Orla, dnia 15 kwietnia 2019 r.

GK.271.2.2019

Wyjaśnienie treści Specyfikacji Istotnych Warunków Zamówienia w postępowaniu dotyczącym przetargu nieograniczonego na „Dostawę i montaż mebli w budynku Gminnego Centrum Kultury w Orli”.

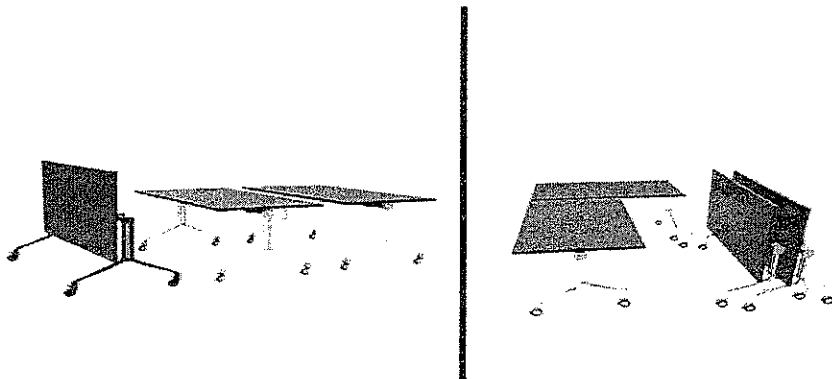
Pytanie nr 7: W pozycjach: RP1, RP2, RP3, RP4, RP5 w opisie widnieje: *Każdy z segmentów, dodatkowo stężony za pomocą dwóch par ściągów z pręta o średnicy ϕ 8 mm. Każda ramka, składa się z dwóch profili pionowych, połączonych ze sobą 6-cioma poprzeczkami, na których spoczywają półki. Dolna część ramki, zakończona stopkami umożliwiającymi poziomowanie. Na każdej półce, w połowie jej szerokości, zamocowana jest podłużnica.*

Proszę o dopuszczenie innego równoważnego rozwiązania – projekt do przedstawienia Zamawiającemu na etapie realizacji. Takie rozwiązanie wskazuje na jednego dostawcę.

Odpowiedź: Regały projektowane indywidualnie, nie są typowymi rozwiązaniami jakiegokolwiek producenta. Zamawiający nie dopuszcza zmian w tym zakresie w treści szczegółowego opisu przedmiotu zamówienia stanowiącego załącznik nr 7 do SIWZ.
